### Ruimte H k07 & H k07a - Kelder Computerruimte

project **Onderzoek aerosolen**  
 onderdeel **Bouwdeel H - specifieke ruimten**  
**Tweede Kamer**  
 opdrachtgever **Tweede Kamer der Staten Generaal**  
 projectnummer **010005\_002**

### Ruimte H 316 - 3<sup>e</sup> etage Kantoorruimte

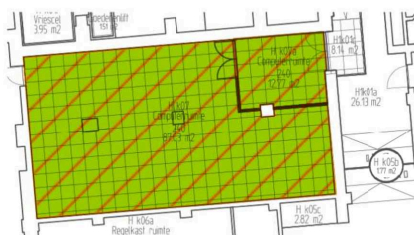
De computerruimte is voorzien van een mechanische ventilatie-installatie. De capaciteit is dermate beperkt dat de ruimte (tijdelijk) gelijktijdig gebruikt kan worden door één persoon.

Voor de klimatisering (koeling) wordt gebruik gemaakt van computerkoelunits. De lucht wordt hiermee (decentraal) gerecirculeerd met verhoogde lichtsnelheid, waardoor het houden van de veilige afstand van 1,5 m in dit geval niet toereikend is.

Als verblijfsruimte voldoet dit derhalve niet aan bouwbesluit 2012. Omdat de ruimte geen continue bezetting kent, is de ruimte als "niet verblijfsruimte" geclassificeerd.

Bij gebruik van de ruimte de volgende maatregelen in acht nemen:

KI-02 uitschakelen unit (indien bedrijfsproces dit toelaat)

KI-03 bij hoge lichtsnelheid bezetting ruimte aanpassen naar één persoon

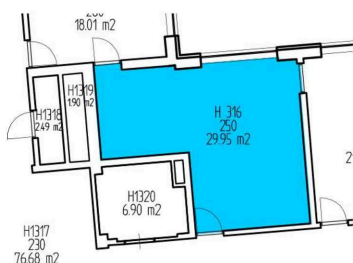
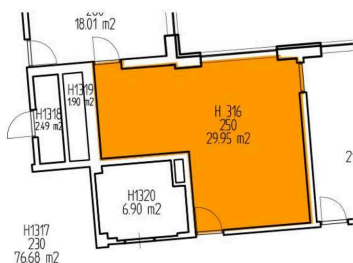
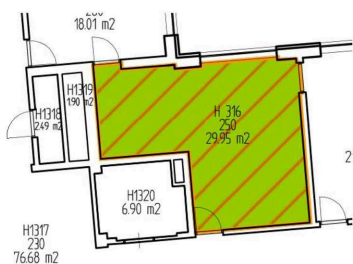
De ruimte is voorzien van een mechanische ventilatie-installatie met voldoende capaciteit voor de reguliere bezetting en daarmee ook voor de verminderde bezetting op basis van het 1,5 m regime.

De ruimte is bovendien voorzien van een split-unit voor de klimatisering (koeling) van de ruimte. De lucht wordt hiermee (decentraal) gerecirculeerd. Bovendien zijn de luchtsnelheden vaak erg hoog, waardoor het houden van de veilige afstand van 1,5 m in dit geval niet toereikend is.

Bij gebruik van de ruimte de volgende maatregelen in acht nemen:

KI-02 uitschakelen unit (indien bedrijfsproces dit toelaat)

KI-03 bij hoge luchtsnelheid bezetting ruimte aanpassen naar één persoon

Kelder

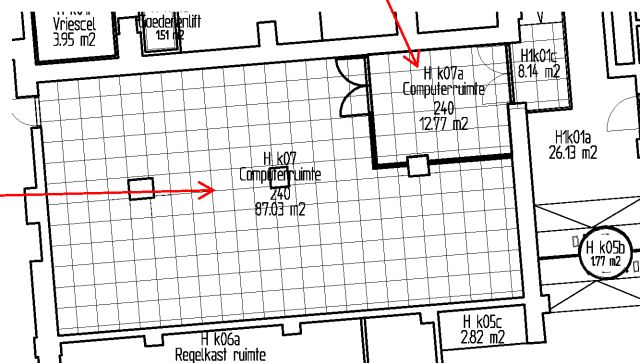
wel LB  
 debiet 25m<sup>3</sup>/h  
 bezetting 2 personen  
 kortstondig

Derde verdieping

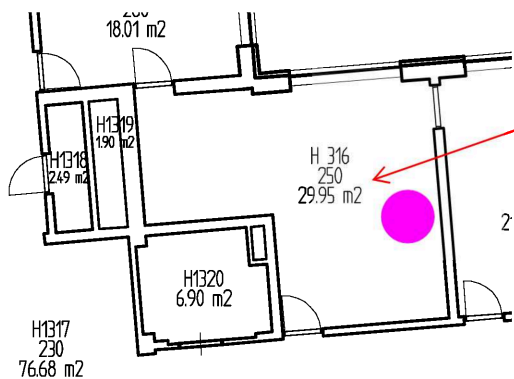
wel LB  
 debiet 160m<sup>3</sup>/h  
 1x split unit  
 bezetting onbekend
